Toevoegen van een raam + gevelsignalisatie	PROVINCIE	Oost-Vlaanderen	BOUWHEER	ARCHITECT
	GEMEENTE	Gent	Wijkgezondheidscentrum 't Vlot	archipl Archipl architecten bv Brandweerstraat 19/A1 9000 Gent +32 9 221 22 44 info@archipl.be #Contact Web
	BOUWPLAATS		New-Orleansstraat 271 9000 Gent 09/277.99.11 kristof.claeys@wgctvlot.be	
		New-Orleansstraat 271 9000 Gent		
		1e AFD, SECTIE A, n° 3642v

PLAN	16/26
Gevels	1:100
OMGEVINGSVERGUNNING	20/10/2025

AANZICHT ZUID

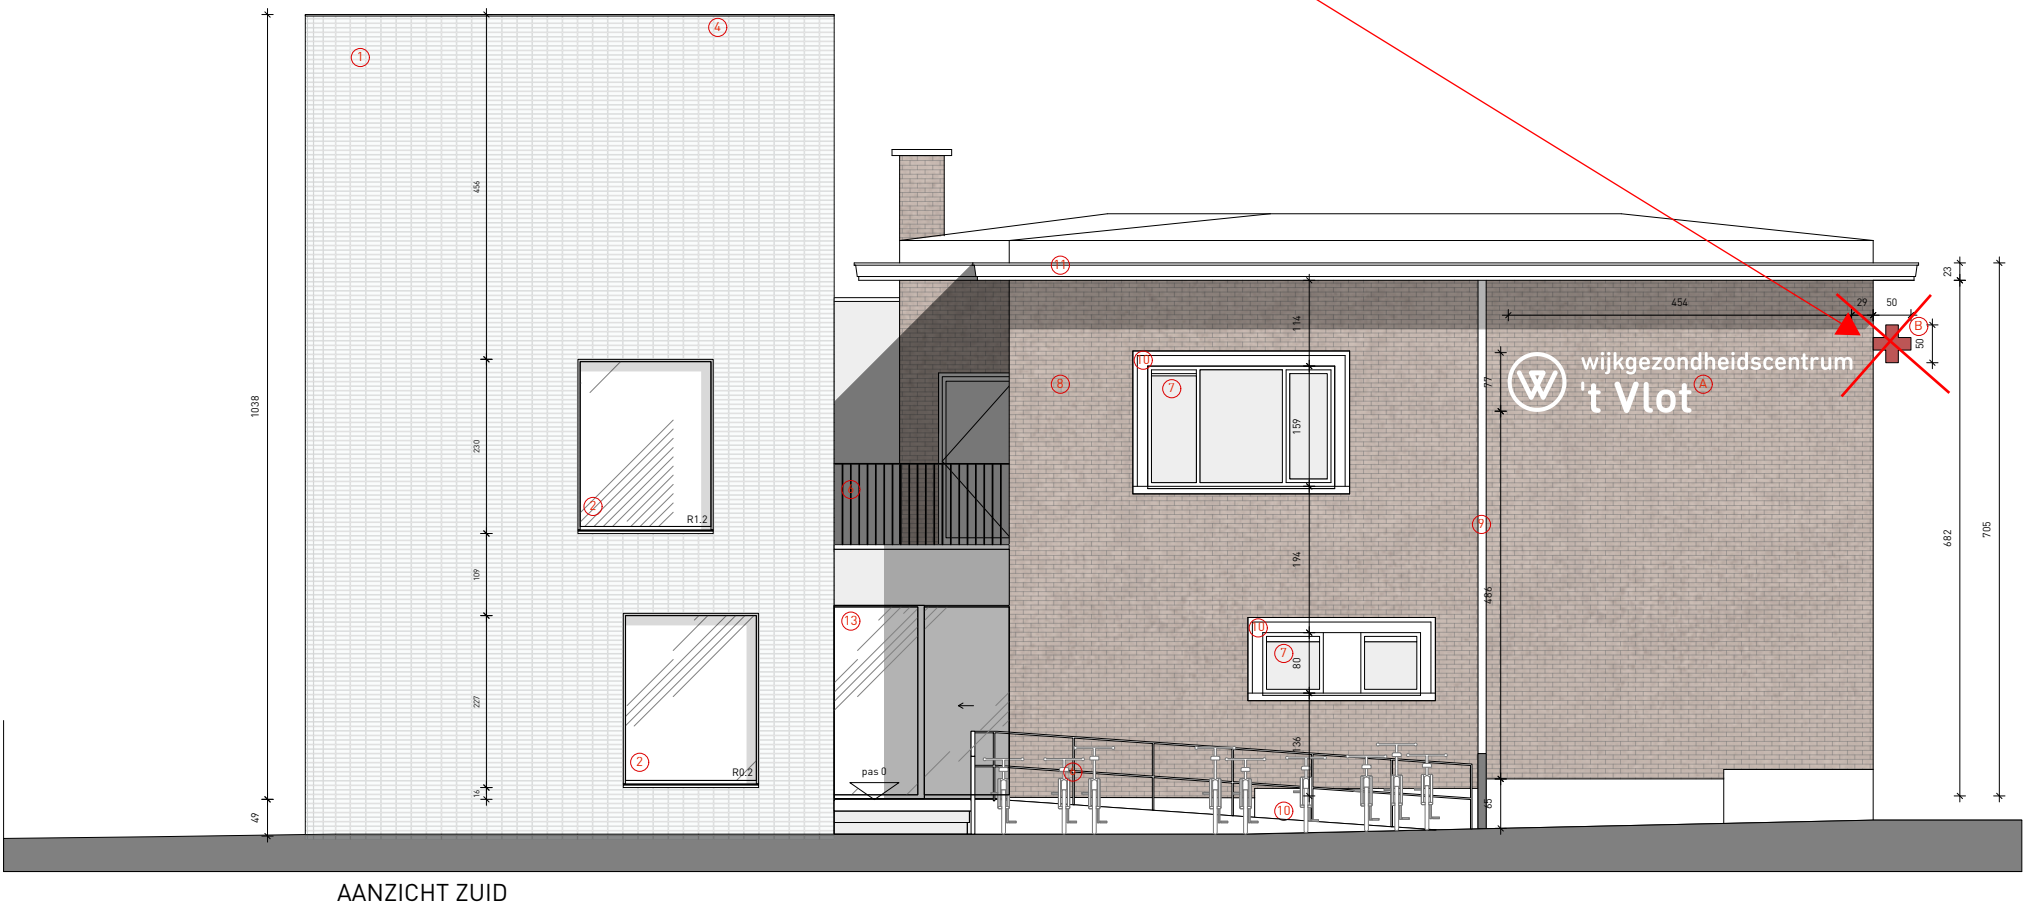
Uitgesloten uit de vergunning:
Het lichtgevende rode kruis ter hoogte van de oostgevel wordt uitgesloten uit de vergunning.
